EXPEDIENTE N° : 432-2013-OEFA/DFSAI/PAS
ADMINISTRADO : PLUSPETROL NORTE S.A.
UNIDAD AMBIENTAL : LOTE 1AB
UBICACIÓN : PROVINCIA DÁTEM DE MARAÑÓN Y LORETO,
DEPARTAMENTO DE LORETO
SECTOR : HIDROCARBUROS LÍQUIDOS
MATERIA : IMPACTOS AMBIENTALES
MANTENIMIENTO
RESIDUOS SÓLIDOS
MANEJO DE PRODUCTOS QUÍMICOS Y
LUBRICANTES
LIMITES MAXIMOS PERMISIBLES
RESPONSABILIDAD ADMINISTRATIVA

SUMILLA: *Se declara la existencia de responsabilidad administrativa de la empresa Pluspetrol Norte S.A., por la comisión de las siguientes infracciones:*

Lima, 30 de setiembre del 2016.

"5. Contenedores con sustancias químicas sin sistema de contención encontrados en Bateria, Toping Plant, Central Eléctrica"

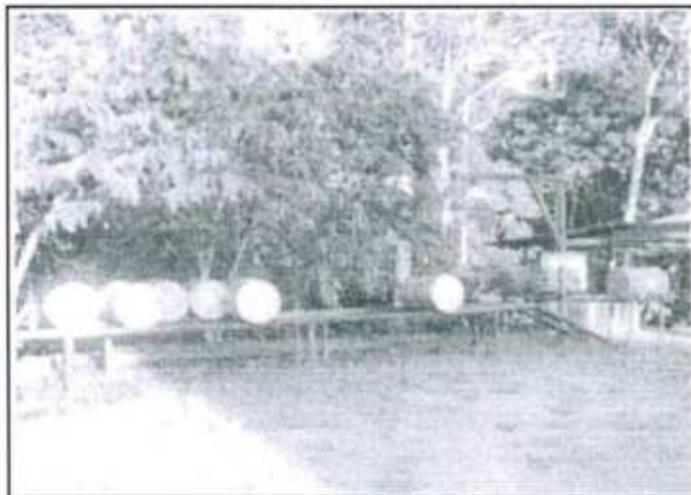
278. Durante la Supervisión Regular del 2013, la Dirección de Supervisión verificó que los contenedores con sustancias químicas sin sistema de contención:

279. De la misma manera, en el Informe de Supervisión N° 648-2013-OEFA/DS-HID se señaló que se observaron recipientes con sustancias químicas dispuestos sobre áreas sin sistema de doble contención secundaria y a la intemperie:

286. Ante lo expuesto, Pluspetrol Norte: (i) no impermeabilizó el área de almacenamiento de recipientes con sustancias químicas, (ii) no implementó sistemas de doble contención, y (iii) almacenó los recipientes en la intemperie en el área de la Batería, en la Central Eléctrica y en el Topping Plant ubicados en el Campo Capahuari Sur, así como en la central eléctrica y en el Almacén Central del Campo Andoas.
